ATS A Sample initial release precondition

Confidential	Product Development Design Change Request 产品开发设计变更请求		Version 15 Effective date: 2024-09-03th																																																																							
			Design Change Request No.	24_093																																																																						
Customer project Name/ 客户项目名称:		JIM-493	MCR No. / MCR号:																																																																							
Sample status / 样件状态: ☒ A Sample ☐ B Sample ☐ C Sample ☐ D Sample																																																																										
Change part&product Name/更改零部件产品的名称(简要描述)																																																																										
DOC+SDPF新鲜件(不可拆): F01ZH003FU-01 DOC+SDPF老化件(不可拆): F01ZH003FU-51 SCR新鲜件: F01ZH003FV-01 DOC+SDPF新鲜件(可拆): F01ZH003G1-00 DOC+SDPF老化件(可拆): F01ZH003G1-51 SCR老化件: F01ZH003FV-51																																																																										
Reason of changes/更改理由 (简要描述):																																																																										
JIM 493 新鲜件老化件 (可拆+不可拆) 样件首次释放;																																																																										
Change from/变更来源:

PDECR 24-093

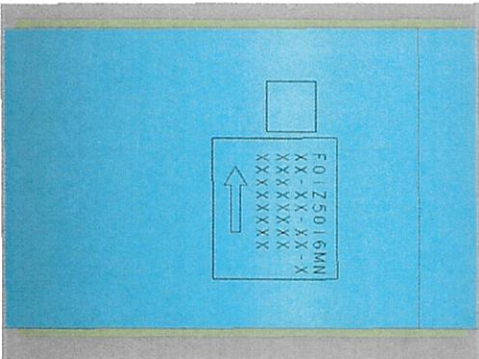
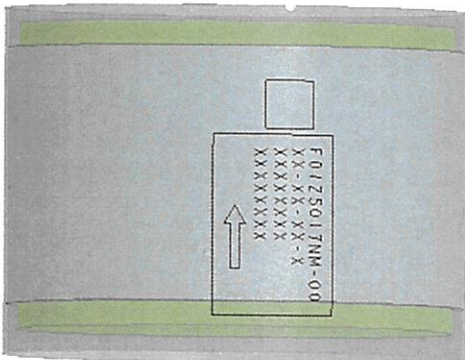
零件号	零件名称	Project	样件阶段	变更来源
	F01Z5102CZ-01	FLANGE	JIM-493	A	BOSCH/Customer
	变更前		变更后		
变更描述			根据客户增压器出口，重新设计连接法兰； 		
变更原因	根据客户增压器出口，重新设计连接法兰；				
风险点 (影响)	法兰形状及出口大小改变，气体流速均匀性降低；				
验证方法	进行CFD仿真，仿真报告如附件；

PDECR 24-093

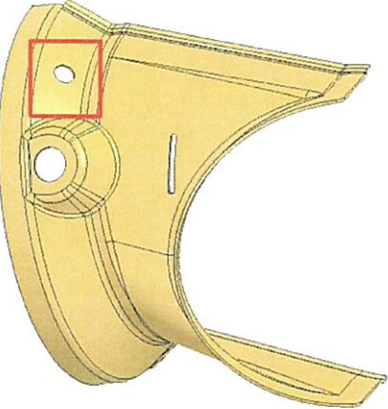
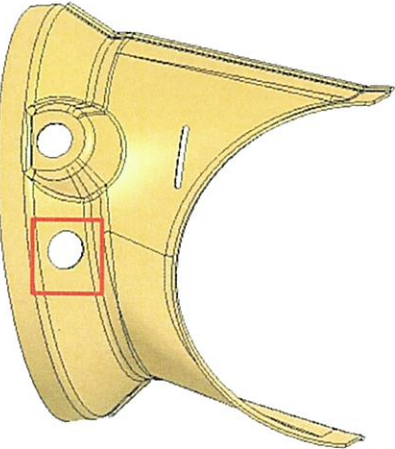
零件号	零件名称	Project	样件阶段	变更来源
	F01Z5102D0-01	CONE	JIM-493	A	BOSCH/Customer
	变更前		变更后		
变更描述					
变更原因	根据客户边界及法兰重新设计端锥；				
风险点（影响）	端锥形形状及出口大小改变，气体流速均匀性降低；				
验证方法	进行CFD仿真，仿真报告如附件；

PDECR 24-093

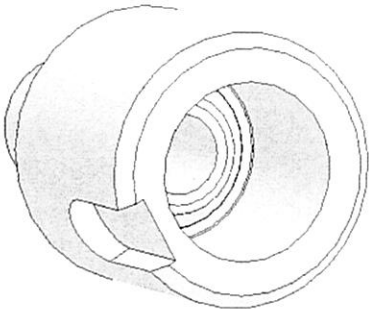
零件号		零件名称	Project	样件阶段	变更来源
	F01Z5017NM-00		DOC CANNING	JIM-493	A	BOSCH/Customer
	变更前			变更后		
变更描述	 DOC CANNING : F01Z5016NA DOC SLEEVE: F01Z5101BG DOC CATALYST: F01Z501906 DOC MAT: F01Z510111			DOC CANNING: F01Z5017NM-00 DOC SLEEVE: F01Z5101BG DOC CATALYST: F01Z50178N-00 DOC MAT: F01Z5101PS 		
变更原因	降本更换催化剂及衬垫;					
风险点 (影响)	更换衬垫催化剂有吹出风险;					
验证方法	Canning DV实验已通过;

PDECR 24-093

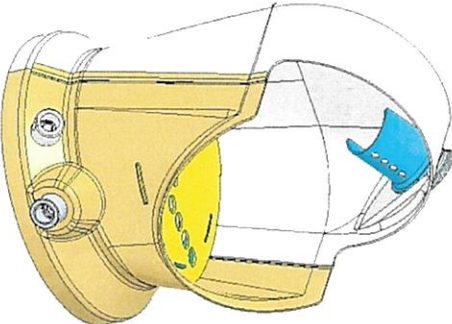
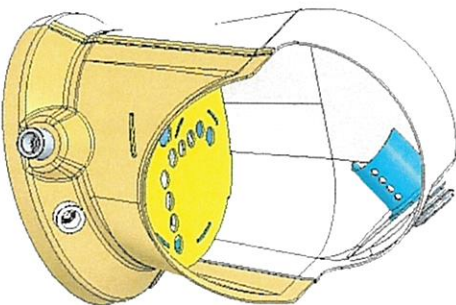
零件号	零件名称	Project	样件阶段	变更来源
	F01Z510266-00	SLEEVE	JIM-493	A	BOSCH/Customer
	变更前后				
变更描述	 更改混合器压差座位置; 				
变更原因	根据客户边界重新设计压差管，供应商焊接评估在原位置无法焊接，因此更改压差传感器座的位置;				
风险点 (影响)	无				
验证方法	无

PDECR 24-093

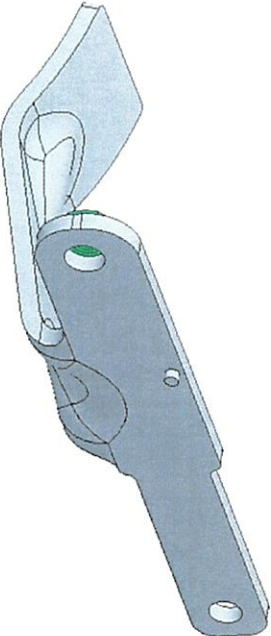
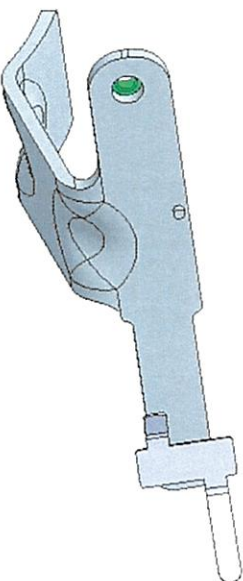
零件号	零件名称	Project	样件阶段	变更来源
	F01Z510265-00	DP SENSOR BOSS	JIM-493	A	BOSCH/Customer
	变更前		变更后		
变更描述					
变更原因	根据客户边界重新设计压差管座;				
风险点 (影响)	无				
验证方法	无

PDECR 24-093

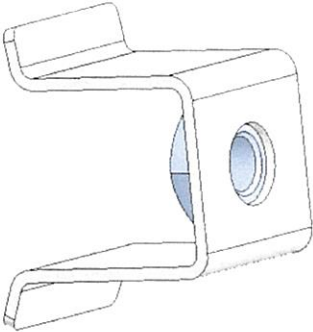
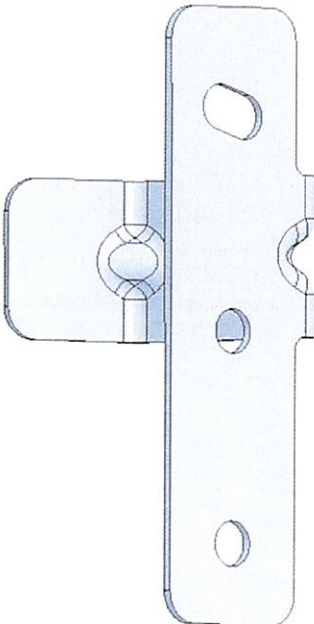
零件号	零件名称	Project	样件阶段	变更来源
	F01Z5017W6-00	MIXER UNIT	JIM-493	A	BOSCH/Customer
	变更前		变更后		
变更描述					
变更原因	上述混合器零件更改后，混合器组件随之更改；				
风险点（影响）	无				
验证方法	无

PDECR 24-093

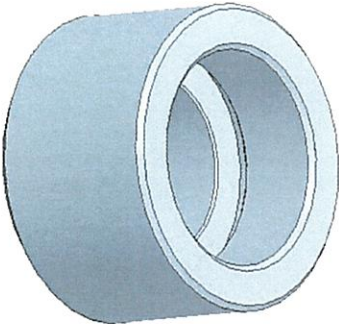
零件号	零件名称	Project	样件阶段	变更来源
	F01Z5017X1-00	DP TUBE BRACKET WITH NUT	JIM-493	A	BOSCH/Customer
	变更前		变更后		
变更描述	 DP TUBE BRACKE: F01Z5016MR DP TUBE BRACKET: F01Z5101BT WELDING NUT: F01Z500068		 DP TUBE BRACKE: F01Z5017X1-00 DP TUBE BRACKET: F01Z5101BT DP TUBE BRACKET: F01Z5102D2-00 WELDING NUT: F01Z500068		
变更原因	客户要求新增传感器线束固定抱箍;				
风险点 (影响)	无				
验证方法	无

PDECR 24-093

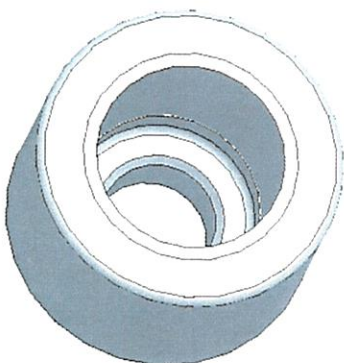
零件号	零件名称	Project	样件阶段	变更来源
	F01Z5102DH-00	SENSOR BRACKET	JIM-493	A	BOSCH/Customer
	变更前		变更后		
变更描述					
变更原因	客户要求取消水管支架，新增传感器线束固定支架；				
风险点（影响）	无				
验证方法	无

PDECR 24-093

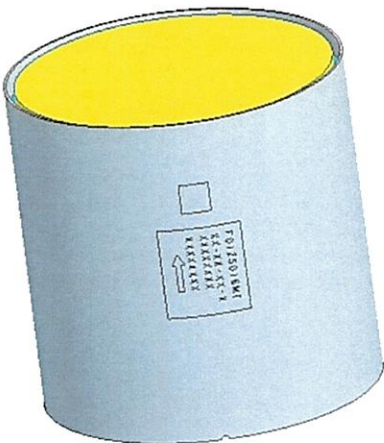
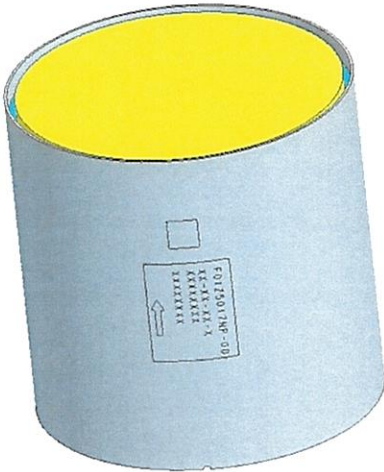
零件号	零件名称	Project	样件阶段	变更来源
	F01Z5102DL-00	NOx SENSOR BOSS	J1M-493	A	BOSCH/Customer
	变更前		变更后		
变更描述					
变更原因	为方便定位，NOX座新增定位台阶；				
风险点 (影响)	无				
验证方法	无

PDECR 24-093

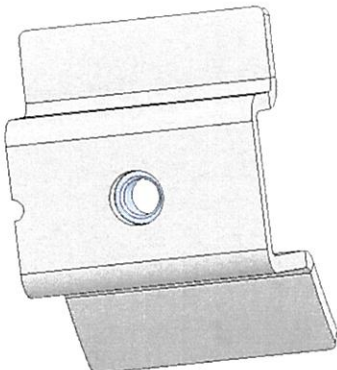
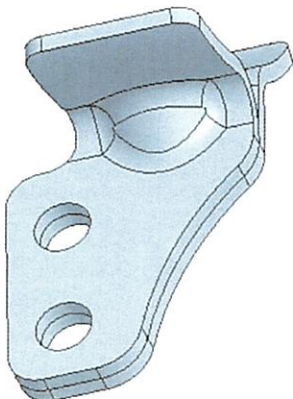
零件号		零件名称		Project	样件阶段	变更来源
	F01Z5101BS		TEMP-SENSOR BOSS		JIM-493	A	BOSCH/Customer
			变更前		变更后		
变更描述							
变更原因	统一温度传感器座，T4 T5 T6统一用一个温度传感器座；						
风险点 (影响)	无						
验证方法	无

PDECR 24-093

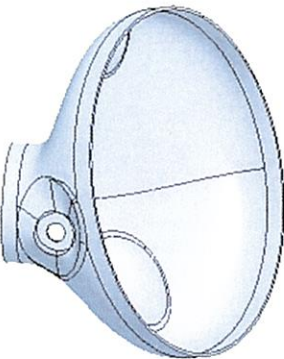
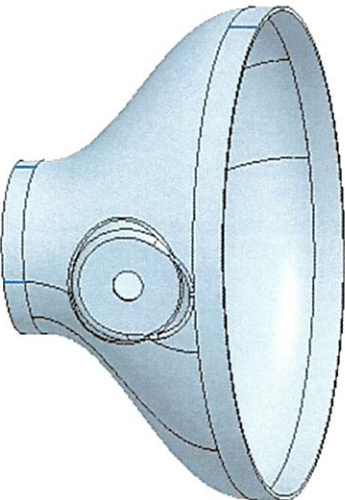
零件号	零件名称	Project	样件阶段	变更来源
	F01Z5017NP-00	DPF CANNING	JIM-493	A	BOSCH/Customer
	变更前		变更后		
变更描述	 DPF CANNING: F01Z5016MT DPF SLEEVE: F01Z5101BY DPF CATALYST: F01Z501890 DPF MAT: F01Z5101BZ		 DPF CANNING: F01Z5017NP-00 DPF SLEEVE: F01Z5101BY DPF CATALYST: F01Z501890 DPF MAT: F01Z5101VW-00		
变更原因	降本更换催化剂衬垫;				
风险点 (影响)	更换衬垫催化剂有吹出风险;				
验证方法	Canning DV实验已通过;

PDECR 24-093

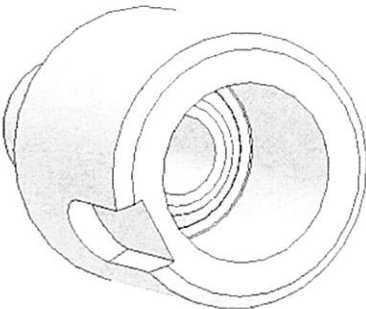
零件号	零件名称	Project	样件阶段	变更来源
	F01Z5017XR-00	DPF BRACKET 1	JIM-493	A	BOSCH/Customer
	变更前		变更后		
变更描述					
	DPF BRACKET 1: F01Z5016MU DPF BRACKET: F01Z5101C0 WELDING NUT: F01Z500753		DPF BRACKET 1: F01Z5017XR-00 DPF BRACKET: F01Z5102DJ-00 DPF BRACKET : F01Z5102DK-00		
变更原因	重新设计DPF安装支架;				
风险点 (影响)	根据客户边界重新设计DPF安装支架;				
验证方法	支架更改强度不满足设计要求; B样放行前进行FEA仿真;

PDECR 24-093

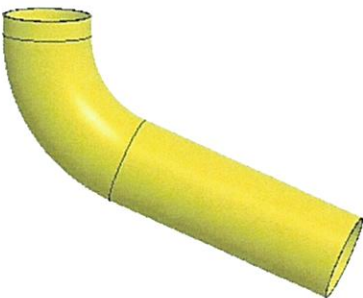
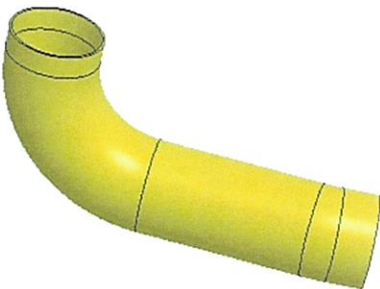
零件号	零件名称	Project	样件阶段	变更来源
	F01Z51025W-00	CONE	JIM-493	A	BOSCH/Customer
	变更前		变更后		
变更描述					
变更原因	重新设计DPF出气端锥；				
风险点（影响）	根据客户边界重新设计DPF出气端锥；				
验证方法	端锥形状及出口大小改变，气体流速均匀性降低；				
	进行CFD仿真，仿真报告如附件；

PDECR 24-093

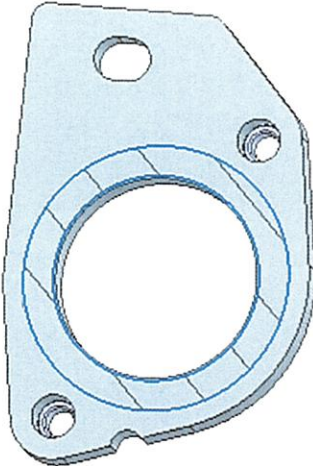
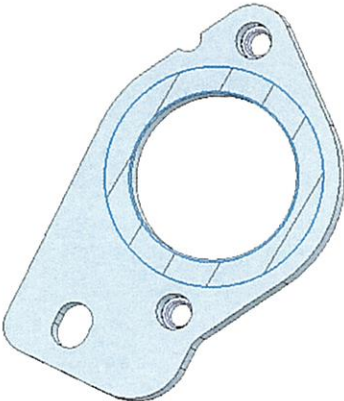
零件号	零件名称	Project	样件阶段	变更来源
	F01Z51025X-00	DP SENSOR BOSS	JIM-493	A	BOSCH/Customer
	变更前				
变更描述			变更后		
			根据客户边界重新设计压差管座;		
			无;		
			验证方法

PDECR 24-093

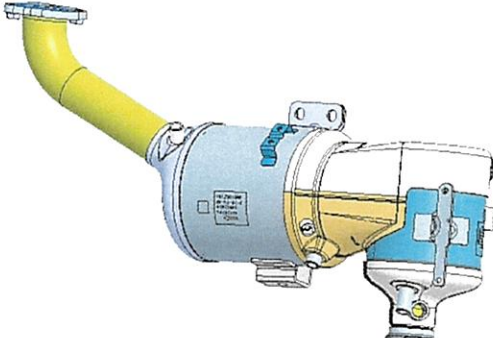
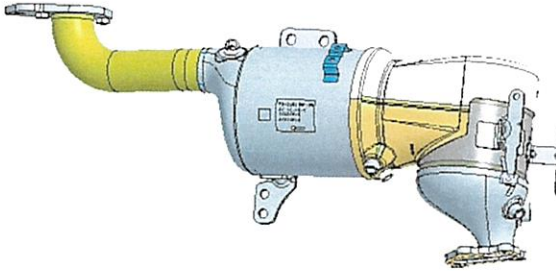
零件号	零件名称	Project	样件阶段	变更来源
	F01Z5102D3-00	CONNECTION PIPE	JIM-493	A	BOSCH/Customer
	变更前		变更后		
变更描述					
变更原因	根据客户边界重新设计DPF出气管；				
风险点（影响）	管子走向改变，气体流速均匀性随之更改；				
验证方法	进行CFD仿真，仿真报告如附件；

PDECR 24-093

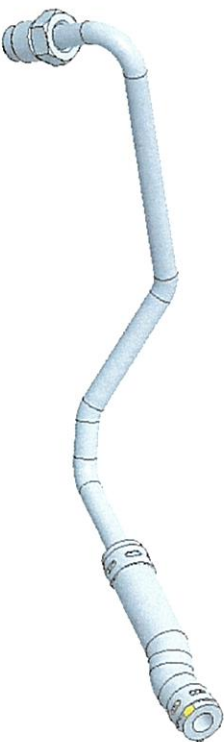
零件号	零件名称	Project	样件阶段	变更来源
	F01Z5102D3-00	CONNECTION PIPE	JIM-493	A	BOSCH/Customer
	变更前		变更后		
变更描述					
变更原因	与4JJ法兰保持一致，借用4JJ法兰；				
风险点 (影响)	无；				
验证方法	无；

PDECR 24-093

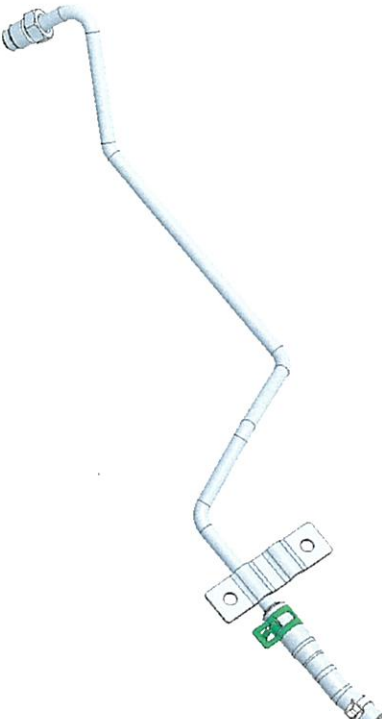
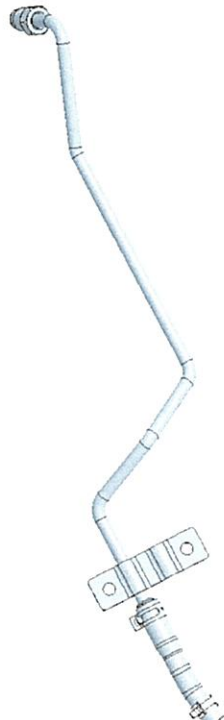
零件号	零件名称	Project	样件阶段	变更来源
	F01Z5017W5-00	DOC+SDPF WELDING	JIM-493	A	BOSCH/Customer
	变更前				
变更描述					
变更原因	上述变更后，焊接组件随之更改;				
风险点 (影响)	无				
验证方法	无

PDECR 24-093

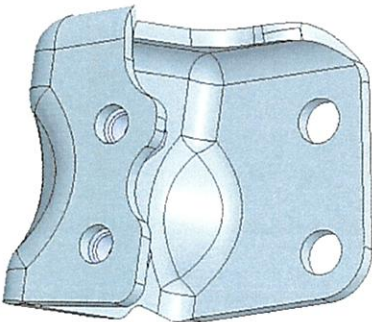
零件号	零件名称	Project	样件阶段	变更来源
	See below	DP tube inlet	JIM-493	A	BOSCH/Customer
	变更前				
变更描述					
	DP tube inlet : F01Z5016MZ DP tube inlet : F01Z5101C9				
变更原因	根据客户边界更改压差管走向;				
风险点 (影响)	无				
验证方法	无

PDECR 24-093

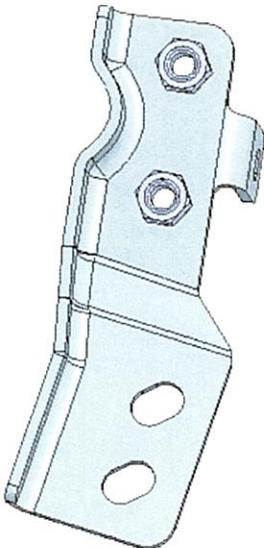
零件号	零件名称	Project	样件阶段	变更来源
	See below	DP tube OUTlet	JIM-493	A	BOSCH/Customer
	变更前		变更后		
变更描述					
	DP tube OUTlet : F01Z5016MY DP tube OUTlet : F01Z5101C8		DP tube OUTlet : F01Z5017W7-00 DP tube OUTlet : F01Z5102D4-00		
变更原因	根据客户边界更改压差管走向;				
风险点 (影响)	无				
验证方法	无

PDECR 24-093

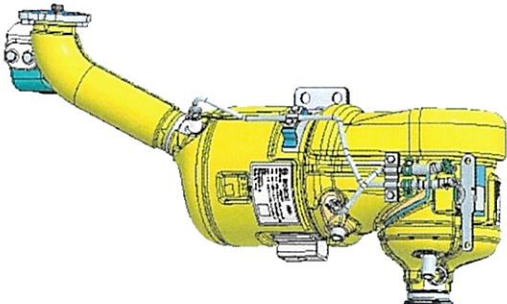
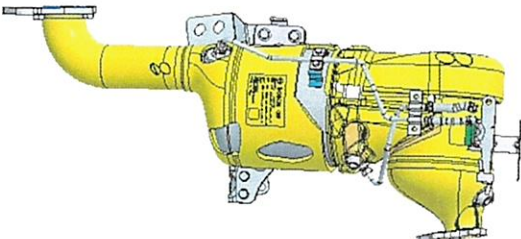
零件号	零件名称	Project	样件阶段	变更来源
	F01Z5017XS-00	DPF BRACKET	JIM-493	A	BOSCH/Customer
	变更前		变更后		
变更描述	无		 DPF BRACKET : F01Z5017XS-00 DPF BRACKET: F01Z51025B-00 NUT: F01Z560017		
变更原因	根据客户边界重新设计DPF转接支架;				
风险点 (影响)	支架更改强度不满足设计要求;				
验证方法	B样放行前进行FEA仿真;

PDECR 24-093

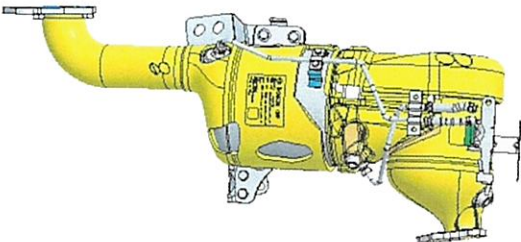
零件号	零件名称	Project	样件阶段	变更来源
	F01Z5017XT-00	DPF BRACKET	JIM-493	A	BOSCH/Customer
	变更前		变更后		
变更描述	无		 DPF BRACKET : F01Z5017XT-00 DPF BRACKET: F01Z5102D1-00 NUT: F01Z500753		
变更原因	根据客户边界重新设计DPF转接支架;				
风险点 (影响)	支架更改强度不满足设计要求;				
验证方法	B样放行前进行FEA仿真;

PDECR 24-093

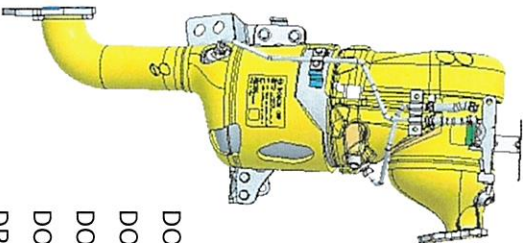
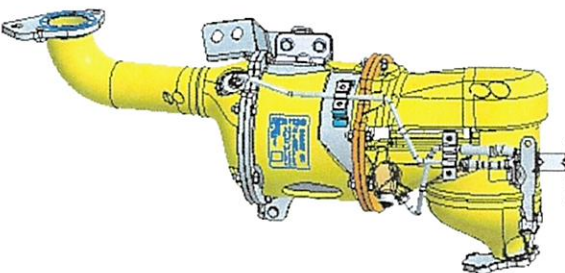
零件号	零件名称	Project	样件阶段	变更来源
	See below	DOC+SDPF UNIT	JIM-493	A	BOSCH/Customer
	变更前				
变更描述					
变更原因	上述更改后后处理总成随之更改，保温用手工保温；				
风险点（影响）	无				
验证方法	无

PDECR 24-093

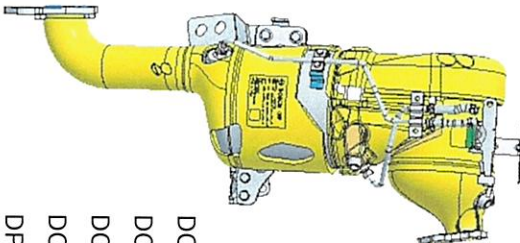
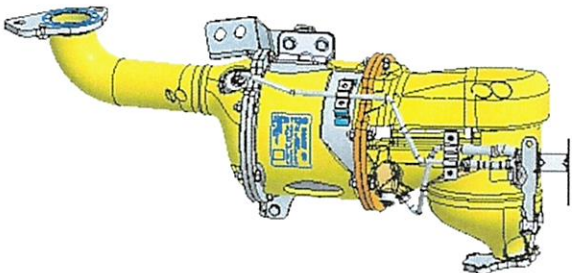
零件号		零件名称	Project	样件阶段	变更来源
	See below		DOC+SDPF UNIT	JIM-493	A	BOSCH/Customer
			变更前	变更后		
变更描述	 DOC+SDPF UNIT: F01ZH003FU-01 DOC+SDPF WELDING: F01Z5017W5-00 DOC CANNING: F01Z5017NM-00 DOC CATALYST: F01Z50178N-00 DPF CANNING: F01Z5017NP-00 DPF CATALYST: F01Z501890			 DOC+SDPF UNIT: F01ZH003FU-51 DOC+SDPF WELDING: F01Z5017W5-51 DOC CANNING: F01Z5017NM-51 DOC CATALYST: F01Z50178T-00 DPF CANNING: F01Z5017NP-51 DPF CATALYST: 0452D318RJ		
变更原因	释放JIM 493 DOC+DPF老化件;					
风险点 (影响)	无					
验证方法	无

PDECR 24-093

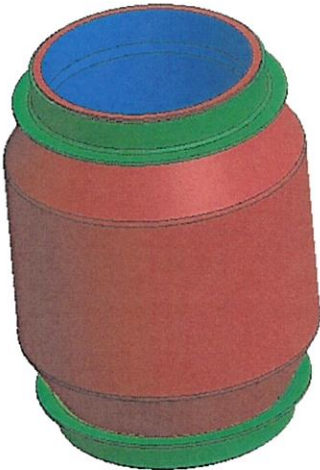
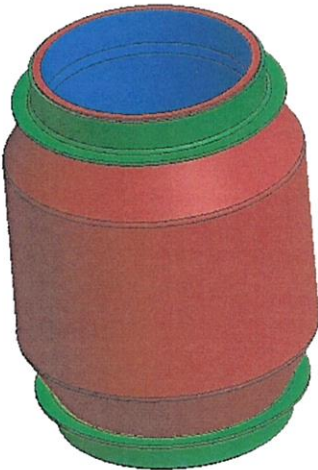
零件号	零件名称	Project	样件阶段	变更来源
	See below	DOC+SDPF UNIT	JIM-493	A	BOSCH/Customer
	变更前		变更后		
变更描述	 DOC+SDPF UNIT: F01ZH003FU-01 DOC+SDPF WELDING: F01Z5017WS-00 DOC CANNING: F01Z5017NM-00 DOC CATALYST: F01Z50178N-00 DPF CANNING: F01Z5017NP-00 DPF CATALYST: F01Z501890		 DOC+SDPF UNIT: F01ZH003G1-00 DOC UNIT: F01Z5017X9-00 DOC WELDING: F01Z5017XA-00 DOC CATALYST: F01Z50178N-00 DPF UNIT : F01Z5017XC-00 DPF WELDING : F01Z5017XD-00 DOC CATALYST: F01Z501890 PIPE UNIT : F01Z5017XF-00 PIPE WELDING : F01Z5017XG-00 		
变更原因	释放JIM 493 DOC+DPF可拆新鲜件 (增加法兰及密封垫) ；				
风险点 (影响)	无				
验证方法	无

PDECR 24-093

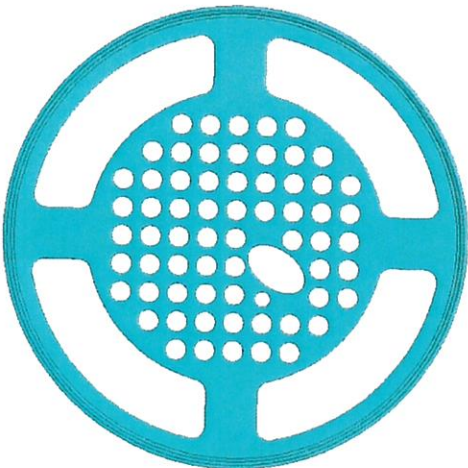
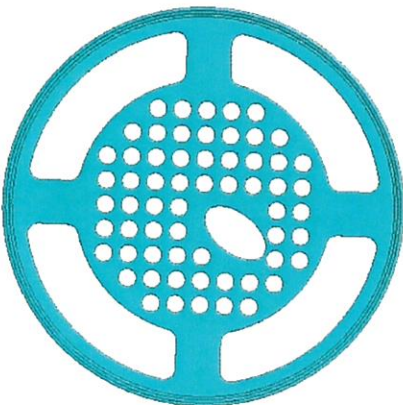
零件号	零件名称	Project	样件阶段	变更来源	
	See below	DOC+SDPF UNIT	JIM-493	A	BOSCH/Customer	
	变更前		变更后			
变更描述	 DOC+SDPF UNIT: F01ZH003FU-51 DOC+SDPF WELDING: F01Z5017W5-51 DOC CANNING: F01Z5017NM-51 DOC CATALYST: F01Z50178T-00 DPF CANNING: F01Z5017NP-51 DPF CATALYST: 0452D318RJ		 DOC+SDPF UNIT: F01ZH003G1-51 DOC UNIT: F01Z5017X9-51 DOC WELDING: F01Z5017XA-51 DOC CATALYST: F01Z50178T-00 DPF UNIT : F01Z5017XC-51 DPF WELDING : F01Z5017XD-51 DOC CATALYST: 0452D318RJ PIPE UNIT : F01Z5017XF-00 PIPE WELDING : F01Z5017XG-00			
变更原因	释放JIM 493 DOC+DPF可拆老化件 (增加法兰及密封垫) ;					
风险点 (影响)	无					
验证方法	无

PDECR 24-093

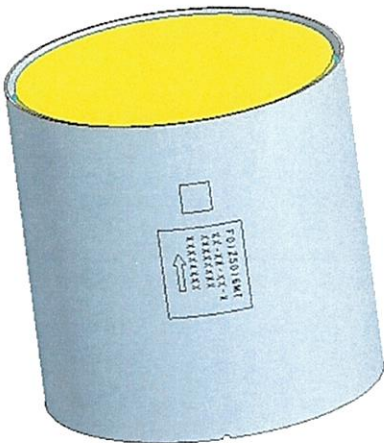
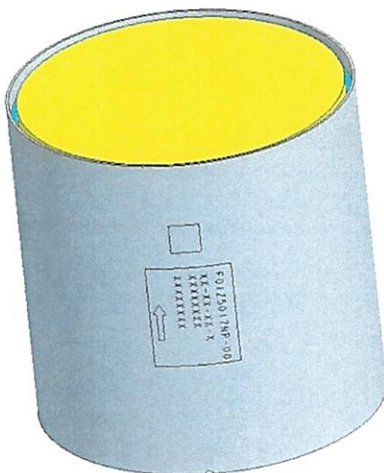
零件号	零件名称	Project	样件阶段	变更来源
	F01Z51023K-00	FLEX ELEMENT	JIM-493	A	BOSCH/Customer
	变更前		变更后		
变更描述					
变更原因	降本，波纹管换成腾龙的波纹管；				
风险点 (影响)	波纹管强度不足；				
验证方法	后续做实验验证；

PDECR 24-093

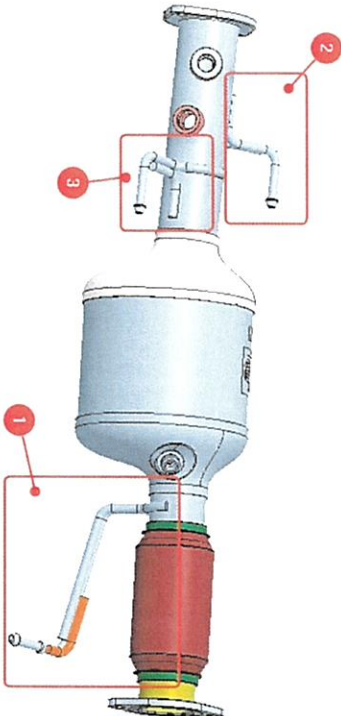
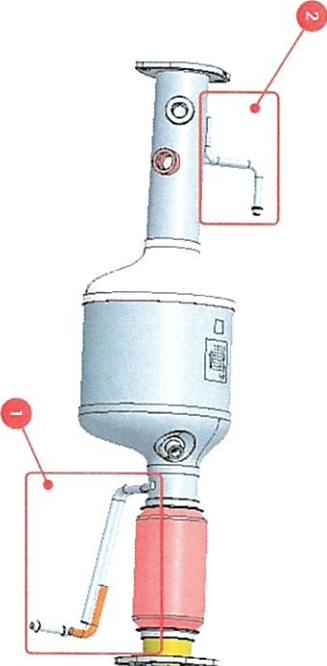
零件号	零件名称	Project	样件阶段	变更来源
	F01Z5017NP-00	DPF CANNING	JIM-493	A	BOSCH/Customer
	变更前		变更后		
变更描述					
	SCR CANNING: F01Z5016NA SCR SLEEVE: F01Z5101D2 SCR CATALYST: F01Z501891 SCR MAT: F01Z5101D3		SCR CANNING: F01Z5017WA-00 SCR SLEEVE: F01Z5101D2 SCR CATALYST: F01Z501891 SCR MAT: F01Z5101PU-02		
变更原因	降本更换催化剂衬垫;				
风险点 (影响)	更换衬垫催化剂有吹出风险;				
验证方法	Canning DV实验已通过;

PDECR 24-093

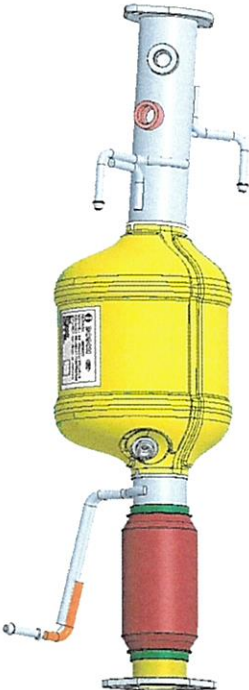
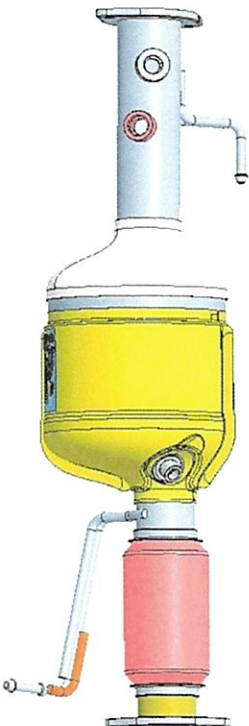
零件号	零件名称	Project	样件阶段	变更来源
	F01Z51025J-00	OUTLET PIPE	JIM-493	A	BOSCH/Customer
	变更前		变更后		
变更描述					
变更原因	根据客户边界缩短尾管长度; 由245.4mm缩短到222mm;				
风险点 (影响)	无				
验证方法	无

PDECR 24-093

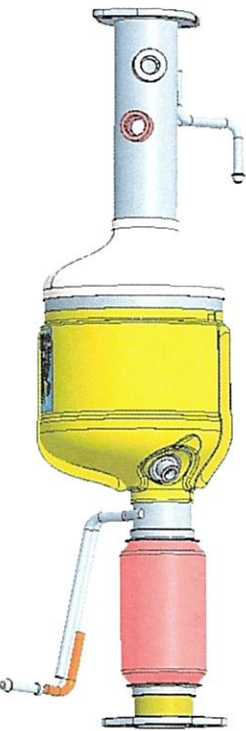
零件号	零件名称	Project	样件阶段	变更来源
	F01Z5017W9-00	SCR WELDING	JIM-493	A	BOSCH/Customer
	变更前		变更后		
变更描述	 				
变更原因	根据客户边界调整SCR数模;				
风险点 (影响)	取消一组吊钩, 强度不足;				
验证方法	B样放行前进行FEA仿真;
